## リコール届出一覧表

リコール届出日:令和 05 年 03 月 07 日

リコール届出番号	外-3581	リコール開始日	令和 05 年 03 月 07 日
届出者の氏名又は名称	Stellantis ジャパン株式会社 代表取締役社長 打越 晋	製作国 : フランス共和国 製作者名 : Automobiles CITROEN 問い合わせ先 : 専用フリーダイヤル : TEL:0120-55-4106 ホームページ : <a href="https://www.stellantis.jp">https://www.stellantis.jp</a>	
不具合の部位(部品名)	車体(フロントサブフレーム)		
基準不適合状態にあると認める構造、装置又は性能の状況及びその原因	フロントサブフレームにおいて、インパクターを取り付けているボルトの締め付けが不適切なため、使用過程でボルトが緩むおそれがある。このため、走行中に異音が発生し、最悪の場合、インパクターが車両から脱落するおそれがある。		
改善措置の内容	全車両、該当のボルトを規定トルクで締め付ける。		
不具合件数	0 件	事故の有無	なし
発見の動機	本国からの情報による。		
自動車使用者及び自動車特定整備事業者へ周知させるための措置	<ul style="list-style-type: none"> <li>・使用者:ダイレクト メール等で通知する。</li> <li>・自動車特定整備事業者:対象台数が少数であり全ユーザーを把握しているため、周知のための措置はとらない。</li> <li>・弊社ホームページに掲載する。</li> </ul>

# 改善箇所説明図

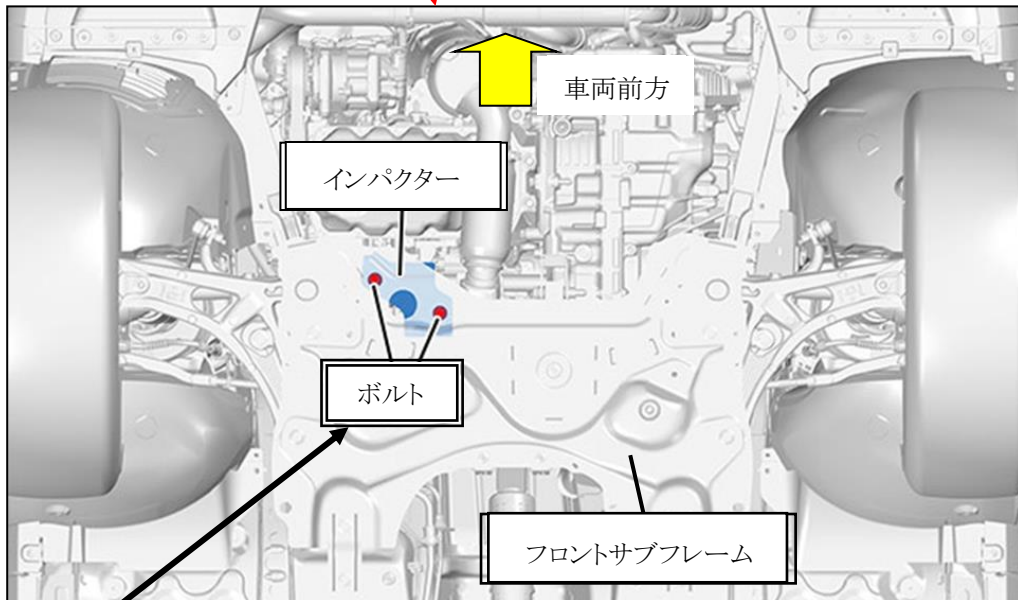
フロントサブフレームにおいて、インパクトアを取り付けているボルトの締め付けが不適切なため、使用過程でボルトが緩むおそれがある。このため、走行中に異音が発生し、最悪の場合、インパクトアが車両から脱落するおそれがある。

全車両、該当のボルトを規定トルクで締め付ける。

識別：車台番号打刻の上段右側に白色のペイントを塗る。
